生産終了予定商品

デジタルタイマ

形H5CX-A□
形H5CX-L8□
形H5CX-BWSD

形H5CX-A□-N
形H5CX-L8□-N
形H5CX-BWSD-N

フロント部のデザイン

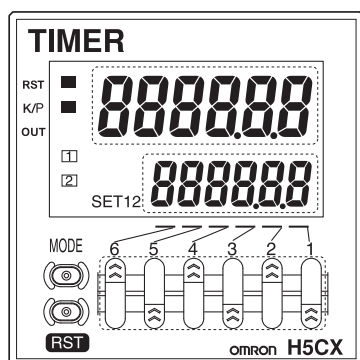
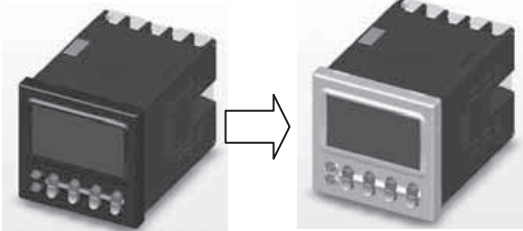
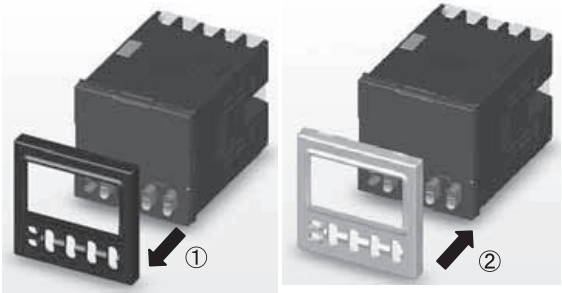
- ・フロント角部は角ばった形状。
LCD周辺はフラット形状
- ・「RST、K/P、OUT」をフロント部に印刷

- ・LCD第1表示の文字高さ：11.5mm
- ・「RST、K/P、OUT」は単発光

- ・フロント角部とLCD表示周辺にラウンド形状を追加
- ・「RST、K/P、OUT」の印刷を廃止

- ・LCD第1表示の文字高さ：12mm
- ・単発光を廃止し、「RST、鍵マーク、OUT」を追加
- ・機能表示用のセグメント追加

- ・フロント角部とLCD表示周辺にラウンド形状を追加
- ・「RST、K/P、OUT」の印刷を廃止

- ・LCD第1表示の文字高さ：10mm
- ・単発光を廃止し、「RST、鍵マーク、OUT、h、m、s」を追加
- ・機能表示用のセグメント追加

【形H5CX-A/-AS-N】

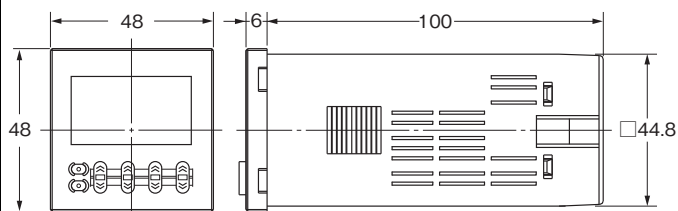
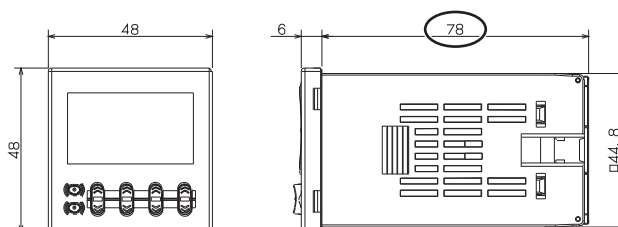
- ・首下寸法が78mmになります。
- ・スリット形状を変更します。

【形H5CX-AD/-ASD/-BWSD-N】

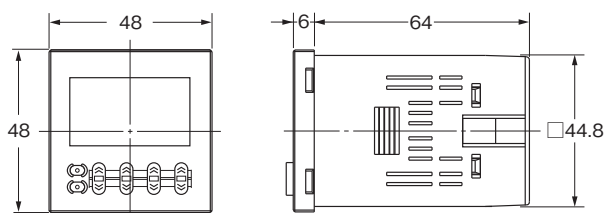
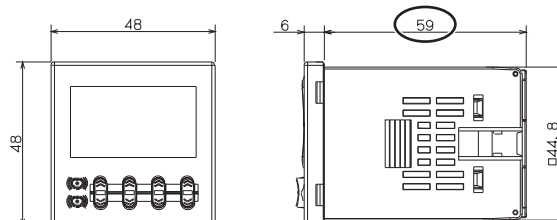
- ・首下寸法が59mmになります。
- ・スリット形状を変更します。

【形H5CX-A11/-A11S-N】

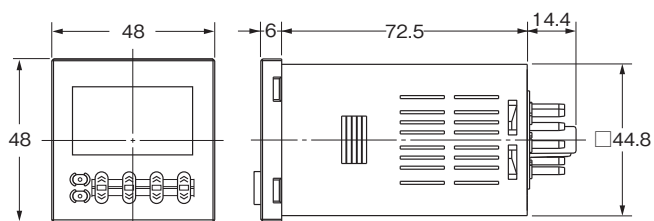
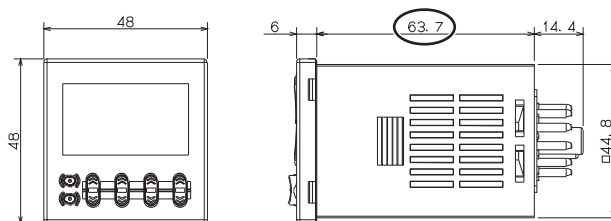
- ・首下寸法が63.7mmになります。
- ・スリット形状を変更します。

【形H5CX-A11D/-A11SD/-L8□-N】

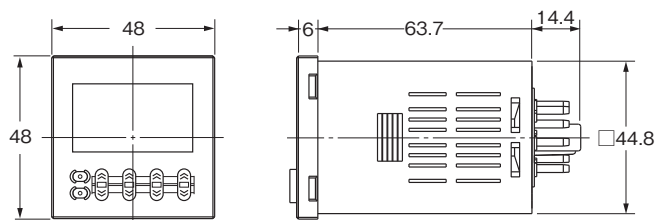
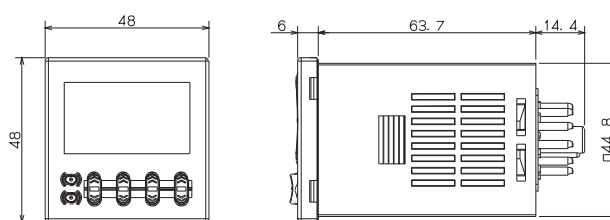
- ・外形寸法の変更はありません。
- ・スリット形状を変更します。

【形H5CX-A/-AS-N】

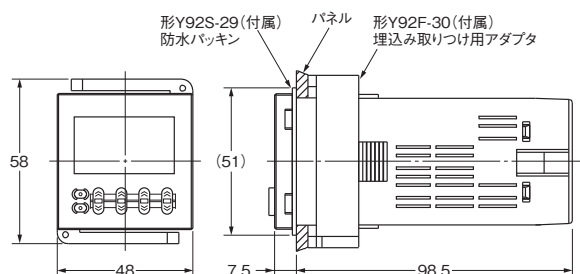
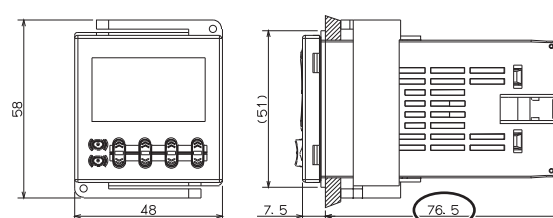
・首下寸法が76.5mmになります。

【形H5CX-AD/-ASD/-BWSD-N】

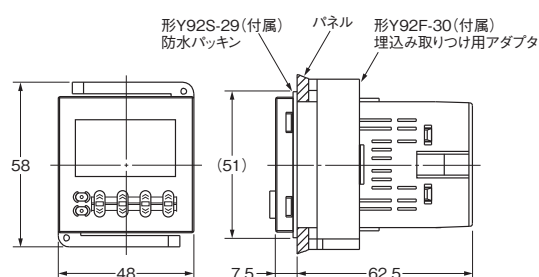
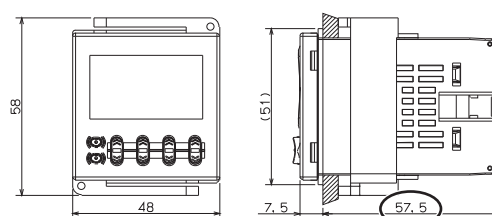
・首下寸法が57.5mmになります。

【形H5CX-A11/-A11S-N】

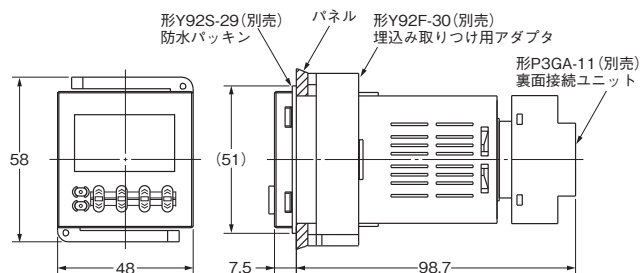
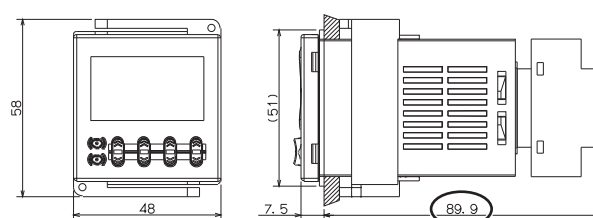
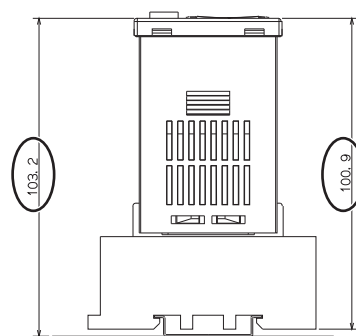
・首下寸法が89.9mmになります。

・取り付け寸法が100.9mmと103.2mmになります。

ラベル

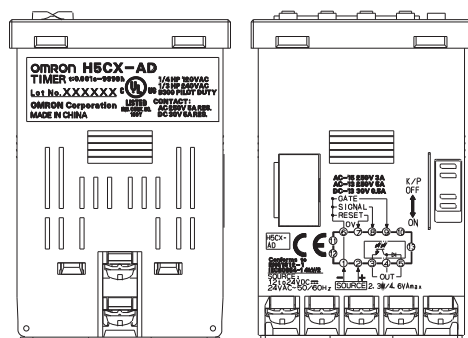
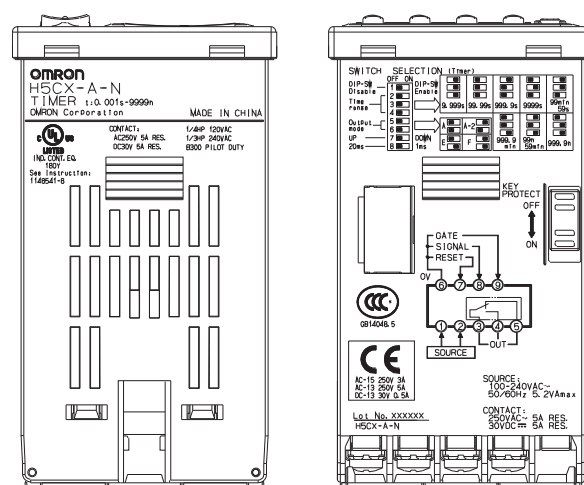
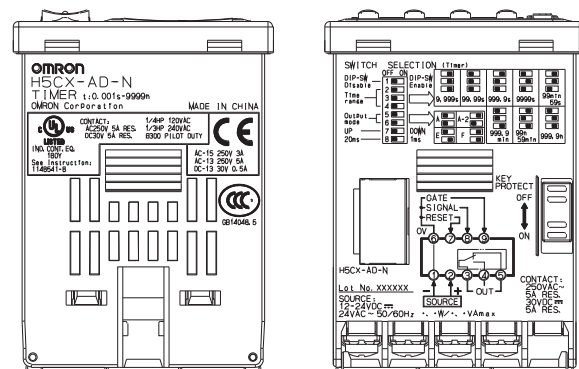
- ・表示方法：製品(上面と右側面)にラベルを貼付
ラベル色：白色
- ・ロットNo.： 製造年 西暦の末1桁
□□□□□
①②③④⑤
①②： 製造日 01~31
③： 製造月 1~9、X、Y、Z
*X=10、Y=11、Z=12
④： 製造年 西暦の末1桁
⑤： 製造工場略号

- ・表示方法：製品(上面と右側面)にレーザー印刷
文字色：白色
- ・ロットNo.：製造年 西暦の末2桁
□□□□□□
①②③④⑤⑥
①②： 製造日 01~31
③： 製造月 1~9、X、Y、Z
*X=10、Y=11、Z=12
④⑤： 製造年 西暦の末2桁
⑥： 製造工場略号
- ・その他表示：
リニューアルにともない、印刷内容の変更を実施します。
*CCC規格の印刷は8月取得以降になります。
形H5CX-□-N 全シリーズ(形式にSDが付く機種は除く)

●個装箱ラベル

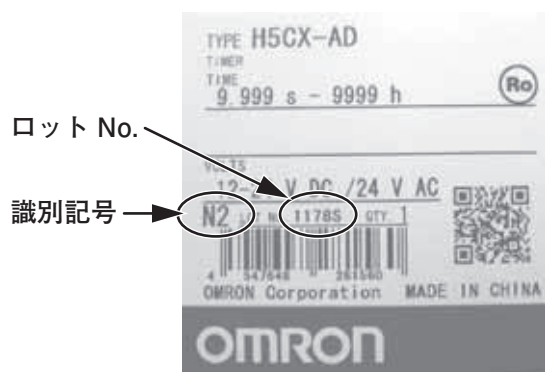
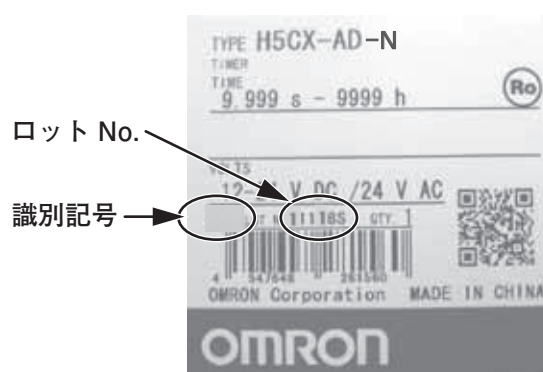
- ・ロットNo.
製造年：西暦の末1桁
□□□□□
①②③④⑤
①②：製造日 01～31
③：製造月 1～9、X、Y、Z
*X=10、Y=11、Z=12
④：製造年 西暦の末1桁
⑤：製造工場略号
- ・識別記号
機種ごとに「表示なし」または「N2」を表示

- ・ロットNo.
西暦の末2桁
□□□□□□
①②③④⑤⑥
①②：製造日 01～31
③：製造月 1～9、X、Y、Z
*X=10、Y=11、Z=12
④⑤：製造年 西暦の末2桁
⑥：製造工場略号
- ・識別記号：表示なし
- ・2次元QRコード：商品コード変更にともない変更
- ・EANコード：商品コード変更にともない変更

●ディップスイッチ設定用シール

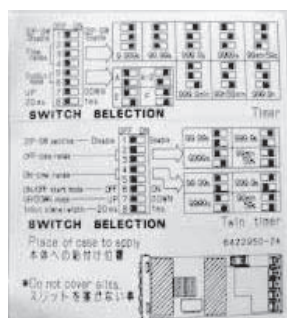
ディップスイッチ設定用シールを同梱(付属品)。シールは『タイマ』と『ツインタイマ』のディップスイッチ設定方法を表示。

ディップスイッチ設定用シールを同梱(付属品)。シールは『ツインタイマ』のディップスイッチ設定方法を表示。『タイマ』の設定方法は製品本体にレーザー印刷で表示。
